<p>ALCALDÍA MAYOR DE BOGOTÁ D.C. GOBIERNO SEGURIDAD Y CONVIVENCIA Fondo de Prevención y Atención a Emergencias</p>	<b>CONCEPTO TÉCNICO SOBRE NECESIDAD DE ESTUDIOS DETALLADOS DE AMENAZA Y RIESGO POR FENOMENOS DE REMOCIÓN EN MASA DENTRO DEL TRÁMITE DE LICENCIA URBANÍSTICA</b>	Código:	<b>GPR-FT-10</b>
		Versión:	<b>03</b>
		Código Documental:

1.1 CONCEPTO TÉCNICO No. CT:	5493
1.2 ÁREA:	TÉCNICA Y DE GESTIÓN
1.3 COORDINACIÓN:	INVESTIGACIÓN Y DESARROLLO
1.4 REFERENCIA CRUZADA RADICADO FOPAE:	2009ER2662
1.5 RESPUESTA OFICIAL No.	RO-35292

2.1 SOLICITANTE:	CURADURÍA URBANA No. 5
2.2 PROYECTO:	Calle 162 No. 91-61
2.3 LOCALIDAD:	11. Suba
2.4 UPZ:	27. Suba
2.5 BARRIO O SECTOR CATASTRAL:	El Salitre IV Sector
2.6 DIRECCIÓN:	Calle 162 No. 91-61
2.7 CHIP:	AAA0132CTCN
2.8 MANZANA CATASTRAL:	23
2.9 PREDIO CATASTRAL:	28
2.10 ÁREA (Ha):	0.0112
2.11 FECHA DE VISITA:	Marzo 20 de 2009

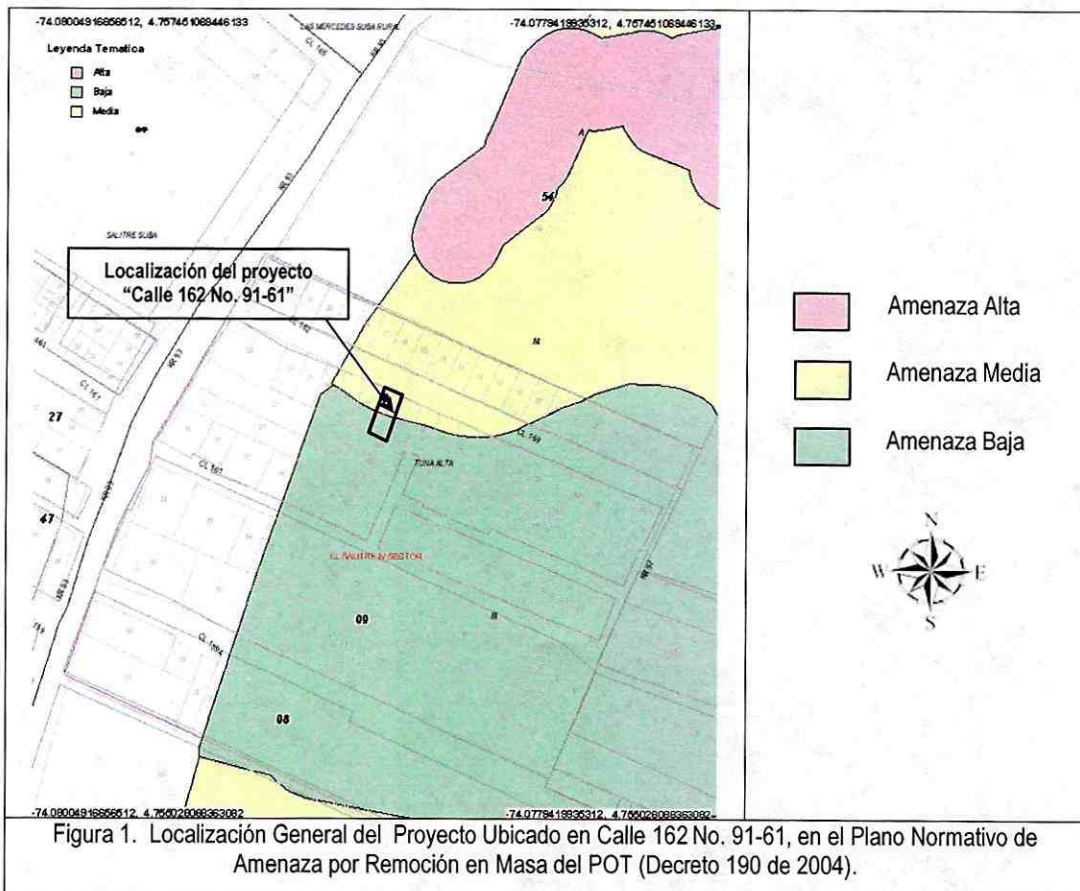
Conforme con el plano normativo de "Amenaza por Remoción en Masa" del Plan de Ordenamiento Territorial de Bogotá – POT, el sector donde se localiza el proyecto ubicado en la Calle 162 No. 91-61, de la Localidad de Suba, se encuentra en una zona de AMENAZA MEDIA y BAJA por procesos de remoción en masa (Figura 1).
